Č.j. KRPZ-54916-1 VJJ-2016-150806
Dopravní inspektorát dle ust. § 77
361/2000 Sb. souhlasí s navrženým osazením
přechodného DZ v rámci uzavírky dotčené
komunikace, v rozsahu dle předložené situace.
Uvedené přechodné DZ bude provedeno v souladu
s podmínkami TP 66 Zásady pro přechodné
DZ na IV.
Máchova

<p>DOPRAVNÍ ZNAČENÍ Mana s.r.o. CSN EN ISO 9001-2001 Prov.: Bilanská 1934 767 01 Kroměříž Mob.tel.: 608 777 491 www.manadz.cz E-mail: radimmana@seznam.cz</p>	<p>CU MK Vrchlického + CU přílehlého chodníku, Kroměříž</p>
	<p>- rekonstrukce domu č.p. 1063/48</p>
<p>Žadatel: Plynosystém</p>	<p>Místo: Kroměříž Obec: Kroměříž</p>
<p>Datum: 5.2.2016</p>	<p>Zpracoval: Miroslava Michalčíkova</p>

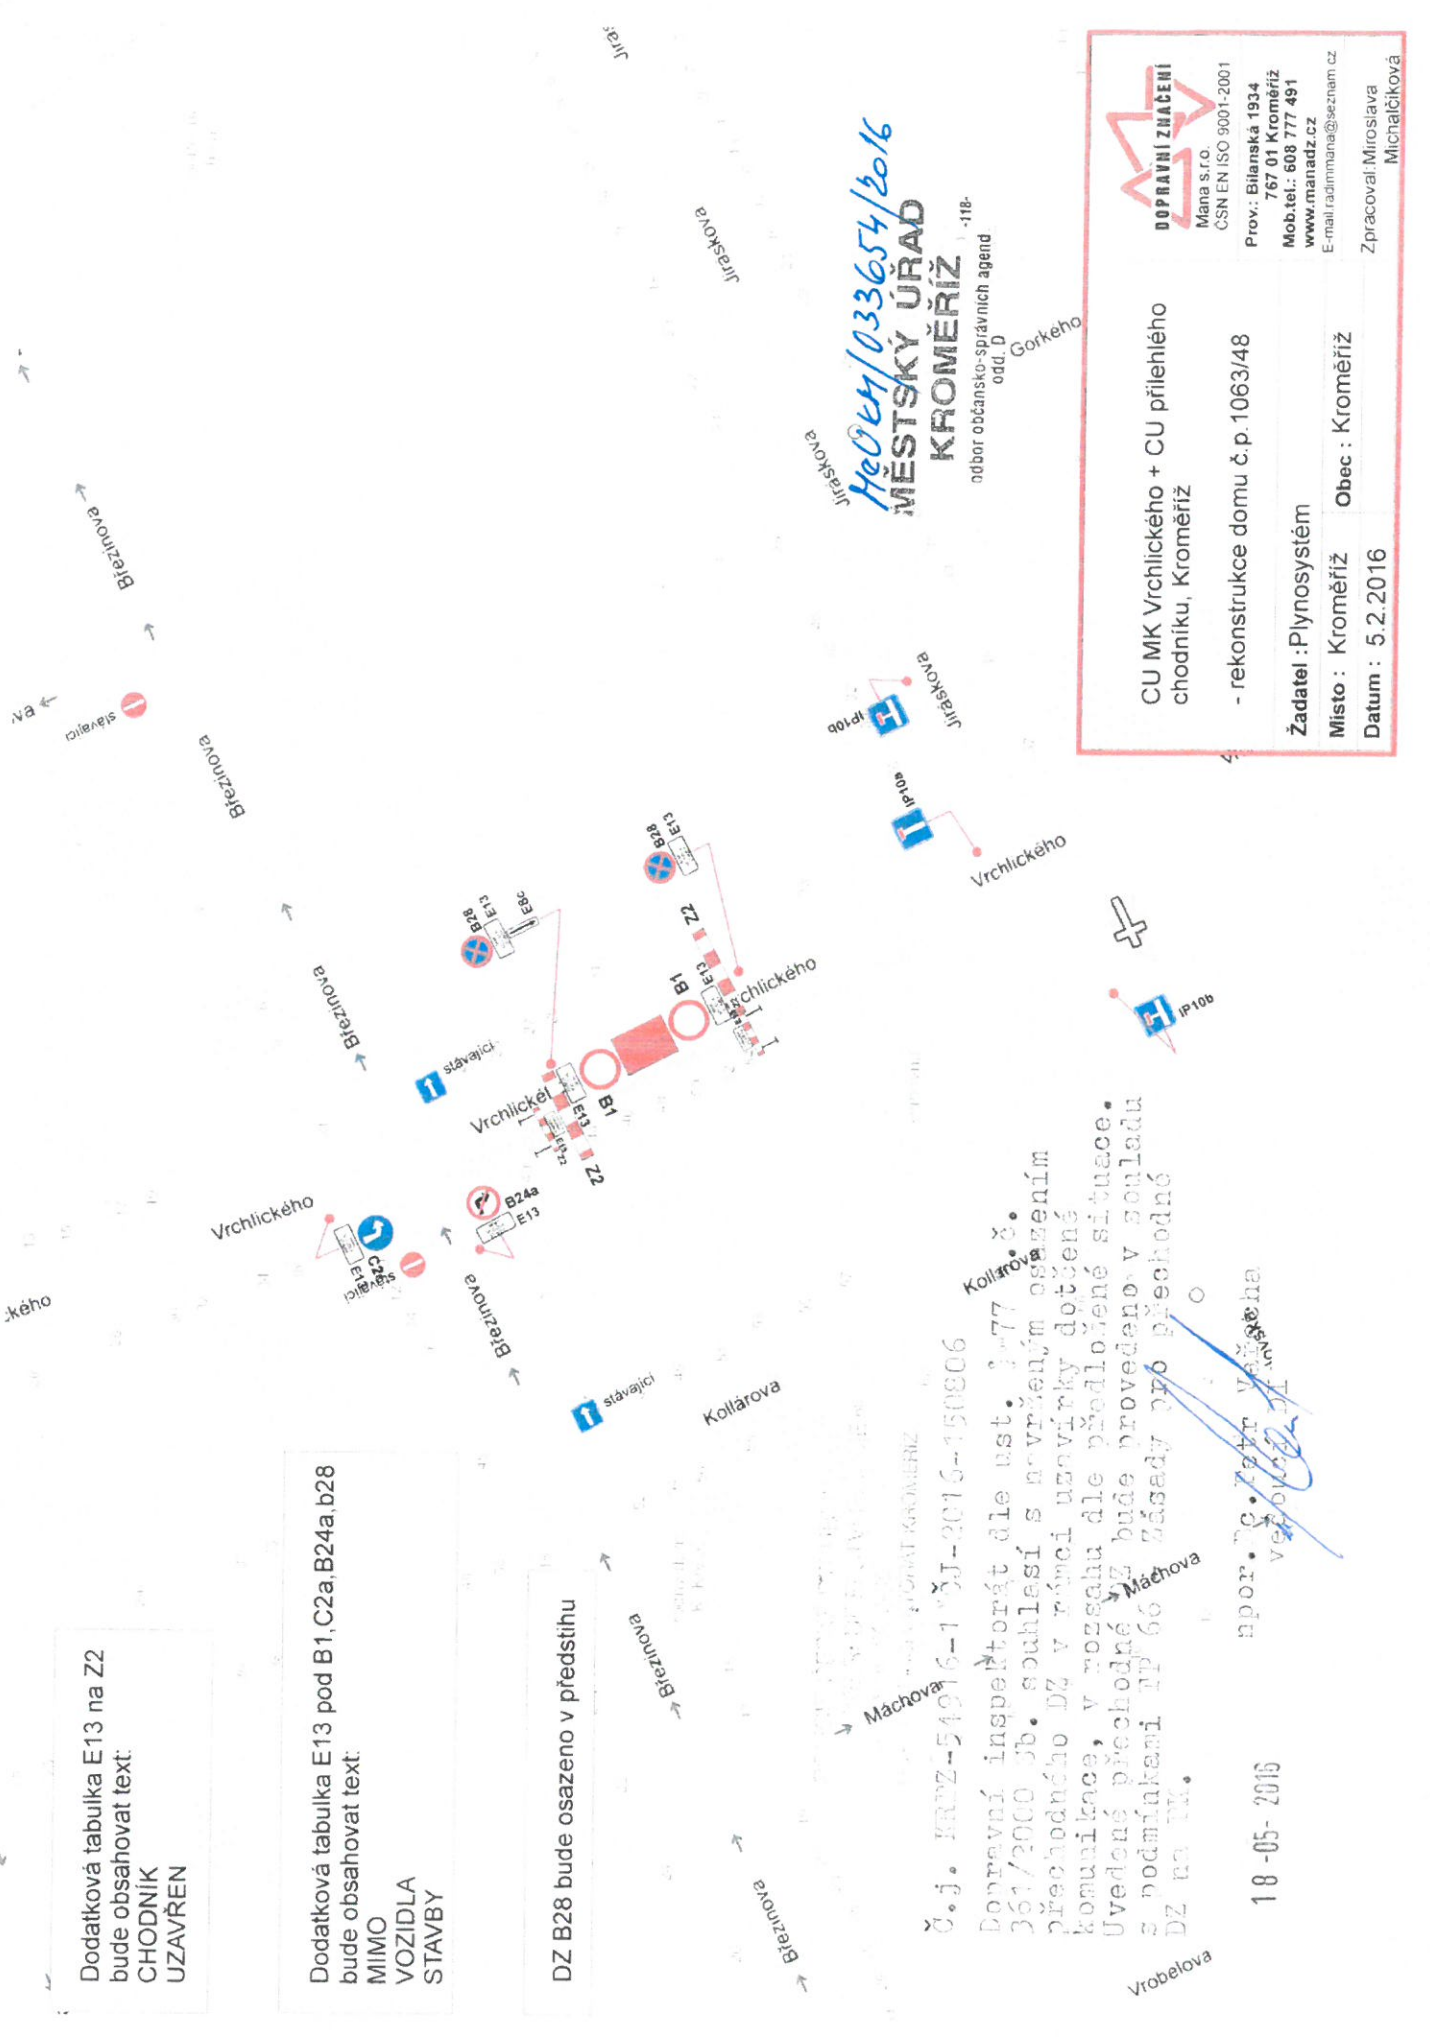
Dodatková tabulka E13 na Z2
bude obsahovat text:
CHODNÍK
UZAVŘEN

Dodatková tabulka E13 pod B1, C2a, B24a, b28
bude obsahovat text:
MIMO
VOZIDLA
STAVBY

DZ B28 bude osazeno v předstihu
